**REPÚBLICA DE CHILE
DIRECCIÓN REGIONAL
SERVICIO DE EVALUACIÓN AMBIENTAL
REGIÓN DE ATACAMA**

**RESUELVE CONSULTA DE PERTINENCIA DE
INGRESO AL SEIA, PROYECTO
“MODIFICACIONES MENORES AL NUEVO
DEPÓSITO DE RIPIOS PLANTA MATTA”**

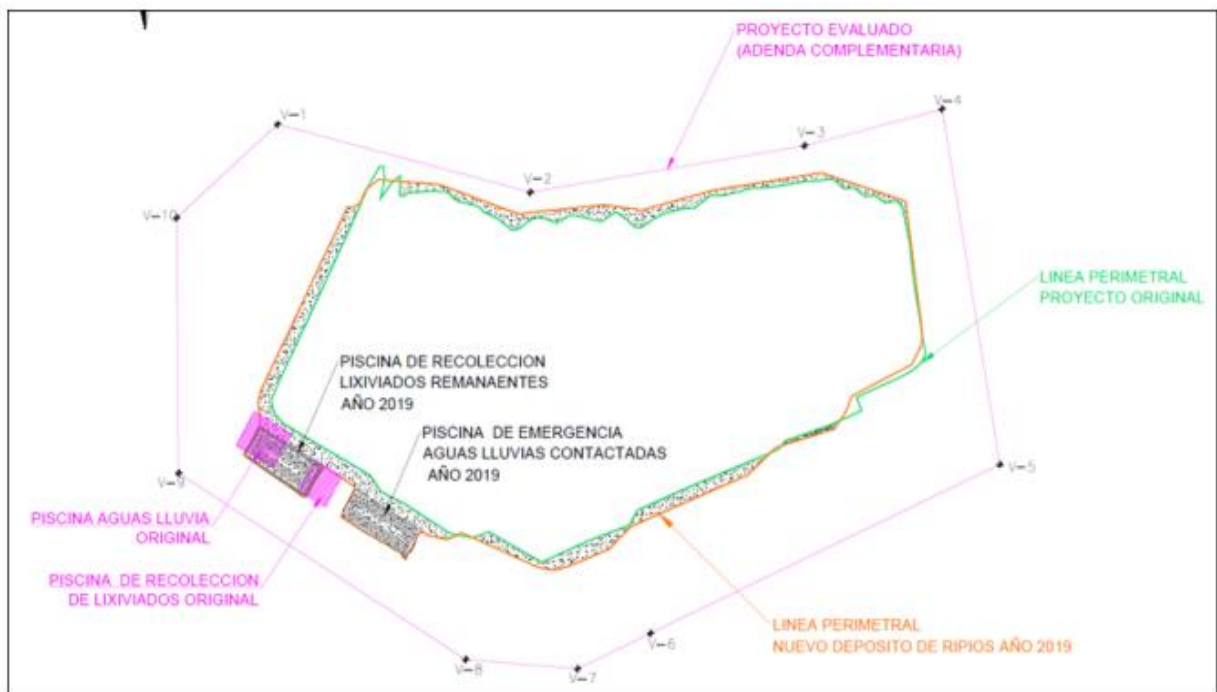
La superficie basal de impermeabilización se vio incrementada debido principalmente a la incorporación de las estructuras de mejoramiento que no contemplaba el diseño original, así también como modificaciones principalmente en las piscinas de lixiviados y de aguas lluvias contactadas.

La incorporación de obras como drenes transversales y longitudinales, canaleta y berma perimetrales tiene como objetivo diseñar un sistema de manejo de líquidos lixiviados remanentes de mejores condiciones que el del actual depósito. Estas obras, que conforman el sistema de manejo de líquidos lixiviados (Anexo N°3 de la consulta de pertinencia), aportan más área de

A esto se le agregan las modificaciones que sufrieron: la piscina recolectora de lixiviado remanente, la piscina de aguas lluvias contactadas y el aumento del perímetro del depósito generado por el nuevo talud de las terrazas, que paso de 1:1,5 a 1:2 (V:H) para mejorar la estabilidad, que consecuentemente, de igual forma implicaron un aumento del área de impermeabilización.

Tanto el depósito, como las piscinas y la optimización de las obras que realizarán el manejo del lixiviado remanente, requieren de impermeabilización basal para su adecuado funcionamiento, incrementando de esta forma la superficie total a cubrir por la geomembrana, alcanzando una superficie total para el depósito de 17,82 há.
